De: Huber, Rachelle <RHuber@scsengineers.com>
Enviado: Miércoles 2 de septiembre de 2026 7:10 PM
Para: Nathaniel Dickel
Cc: Kevin Green; Bill Haley; Sarah Phillips; Dylan Smith; Jones, Art; Viswanathan, Srividhya; Sullivan, Pat; Bob Dick; Medina, Steven; Johnson, Cage; Travis Rohde; Baitong Chen; Larry Israel; Christina Ojeda
Asunto: Ref.: Vertedero de Chiquita Canyon (ID de Instalación 119219), Esquema de Lixiviados de la Condición 63
Adjuntos: 2026-09-02_CCLF Tank Farm Site Map(s) As-Built_v0.6.pdf

Encontrará adjunto el esquema de lixiviados para que pueda utilizarlo.

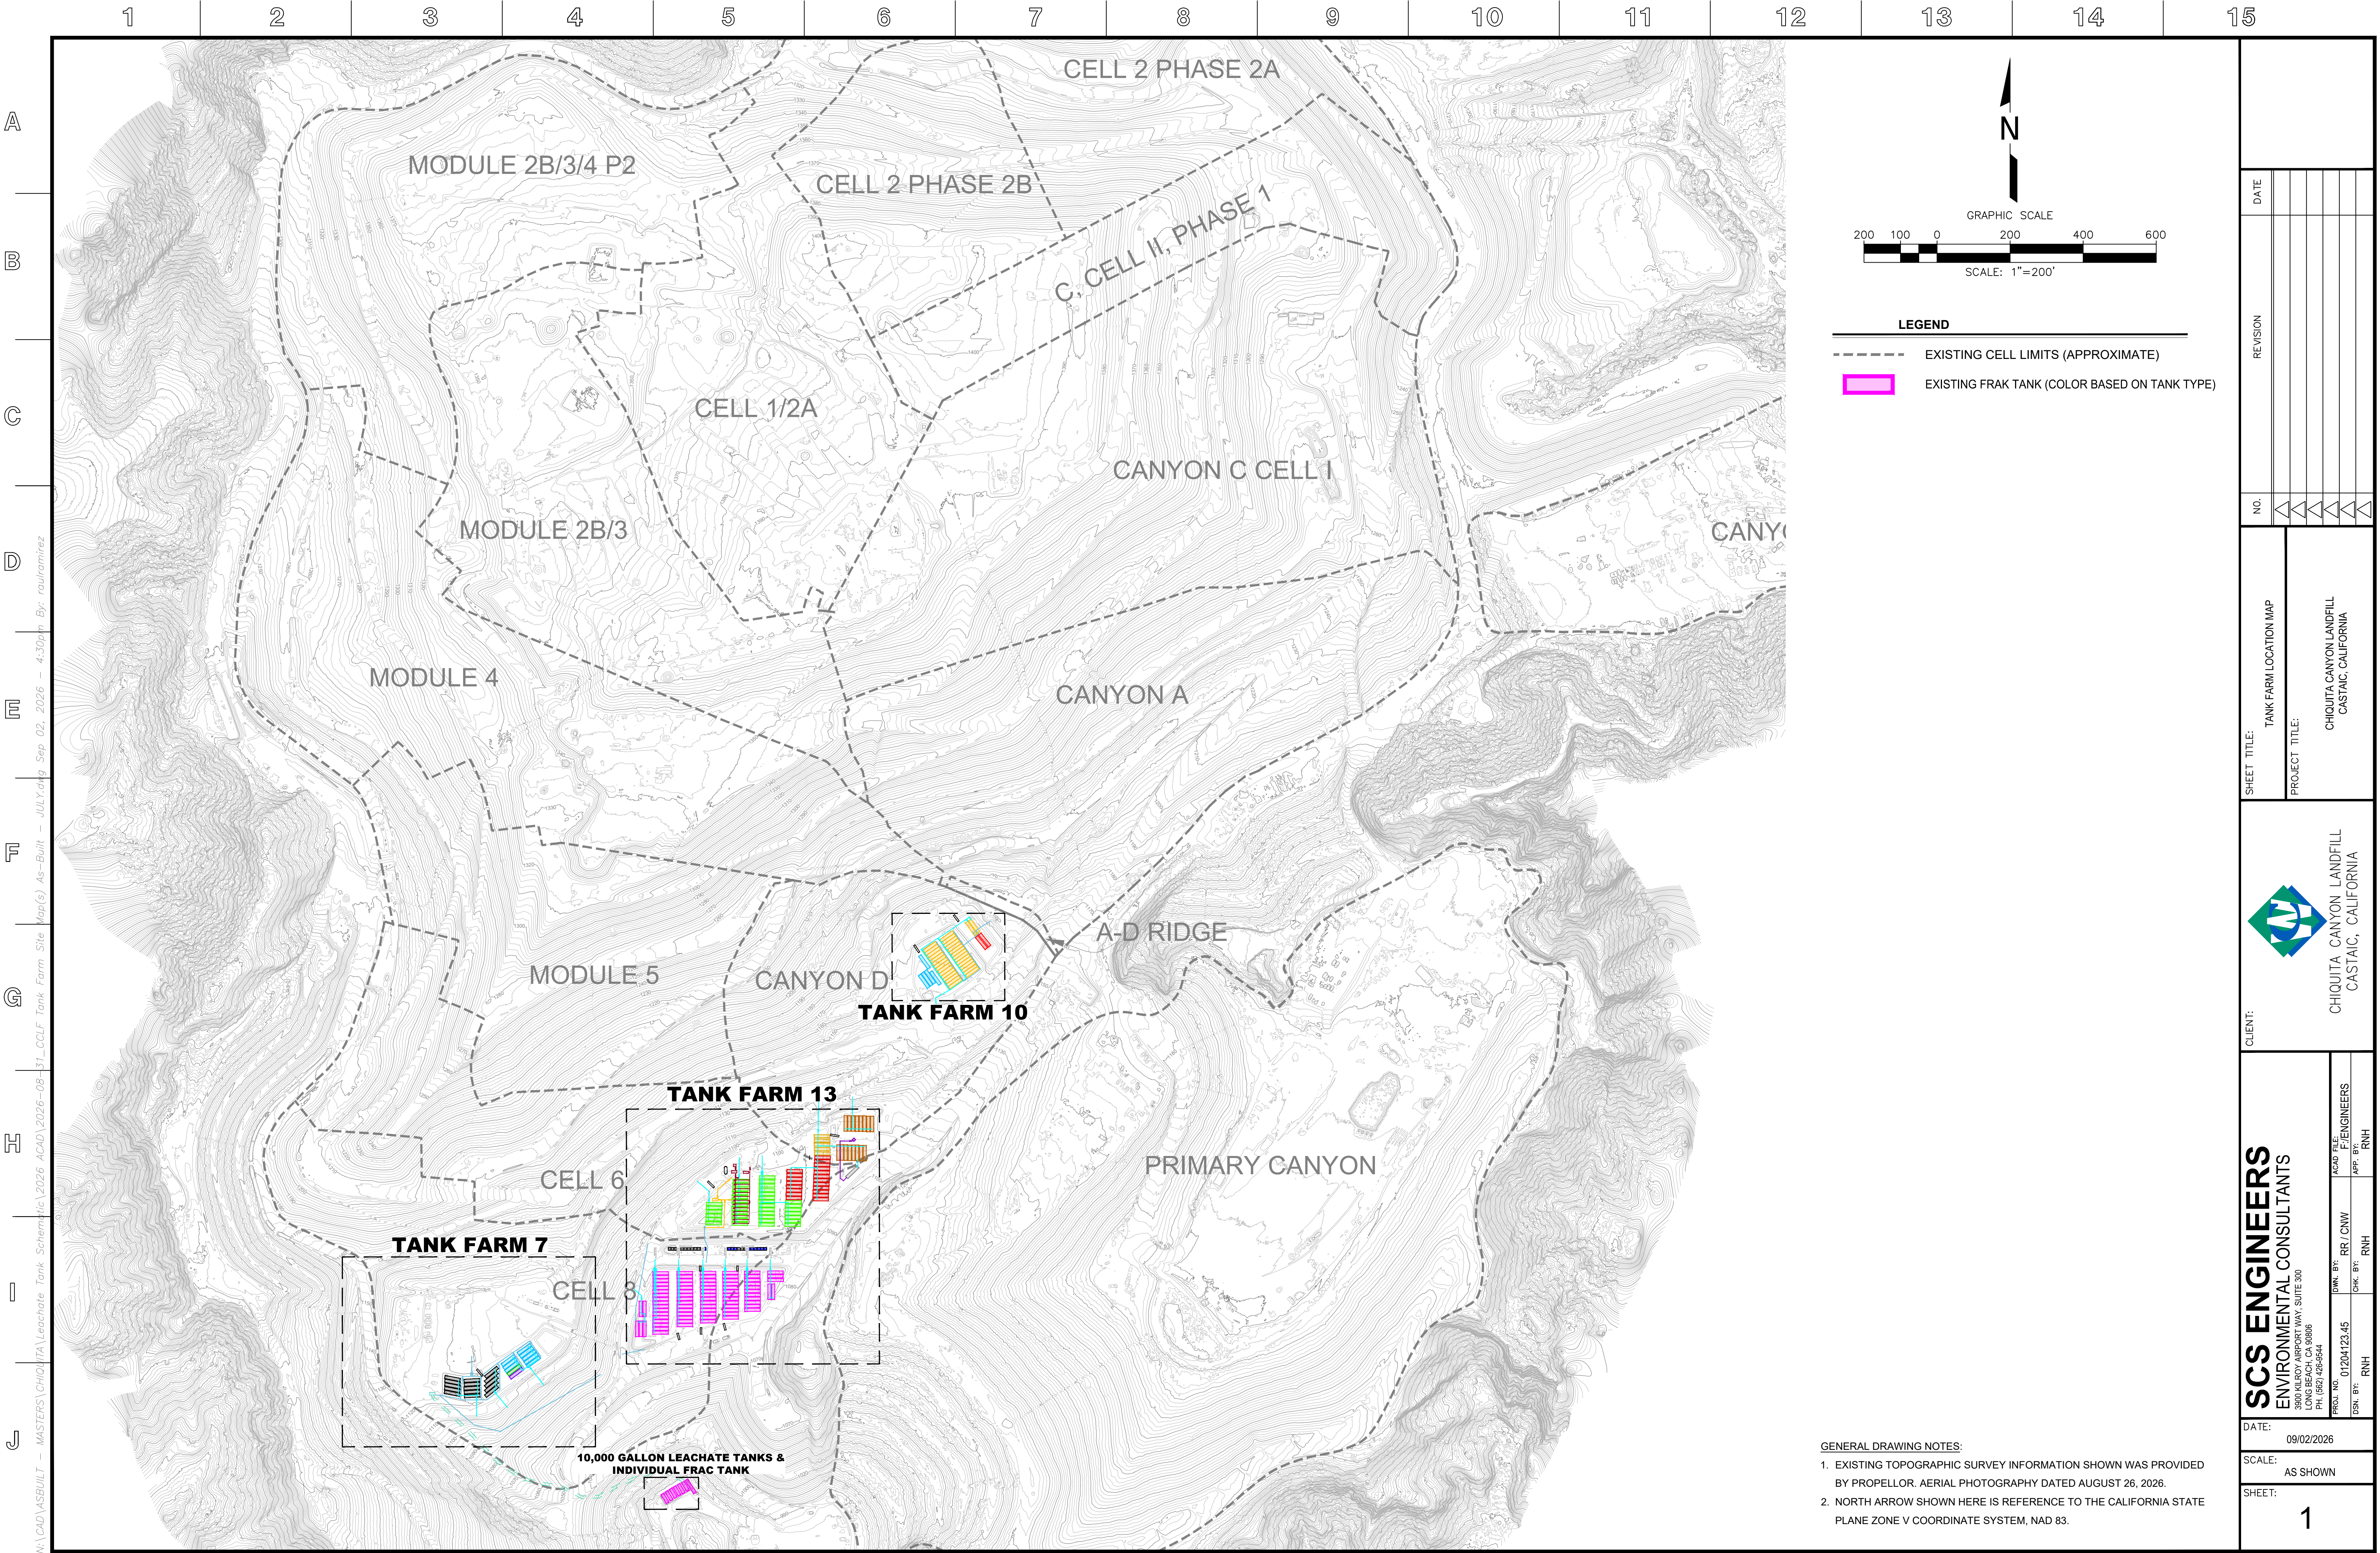
- ***Encontrará adjunto el esquema de lixiviados.***
- b. Indique si el tanque T1/T2 190 se ventila hacia equipos de control, cómo ingresa/sale el líquido del tanque y actualice los esquemas como sea necesario con las tuberías de vacío y/o líquido. El esquema actual muestra el tanque aislado sin ninguna tubería de vacío, tubería para líquidos o soporte de equipos/bomba conectados.

- ***Los condensados del recipiente eyector de la estación de antorchas se dirigen por la tubería hacia el Tanque T1 o el Tanque T2, ambos ubicados en la estación de antorchas. Los condensados ingresan a cada tanque por la tubería que está conectada en el fondo del tanque. Cada tanque además cuenta con una línea de vacío conectada a la parte superior del tanque que dirige los vapores del tanque hacia la estación de antorchas para su control.***

- ***Cuando el tanque que recibe condensados se acerca a la capacidad, Chiquita pasa el flujo de condensados al otro tanque. Los condensados acumulados en el primer tanque después son removidos por el camión cisterna y son transportados al Tanque 190 en el Parque de Tanques No. 13. Las transferencias de los Tanques T1 y T2 al Tanque 190 ocurren según la necesidad, en base al nivel de condensados que haya en el Tanque T1 o en el Tanque T2.***

- ***El Tanque 190 se ventila desde la parte superior del tanque y se conecta al mismo sistema de vacío que extrae vapores de los tanques de clarificación en el Parque de Tanques No. 13. Los condensados se transfieren desde el camión cisterna hacia el Tanque 190 por una tubería de la estación de llenado de carga***

por una válvula de 4 pulgadas ubicada en la parte de abajo del tanque y el líquido sale del Tanque 190 por la misma válvula de 4 pulgadas que se encuentra en el fondo del tanque. El esquema está actualizado, mostrando el sistema de vacío correspondiente, la tubería de la estación de llenado de carga existente y la válvula de 4 pulgadas en el Tanque 190.
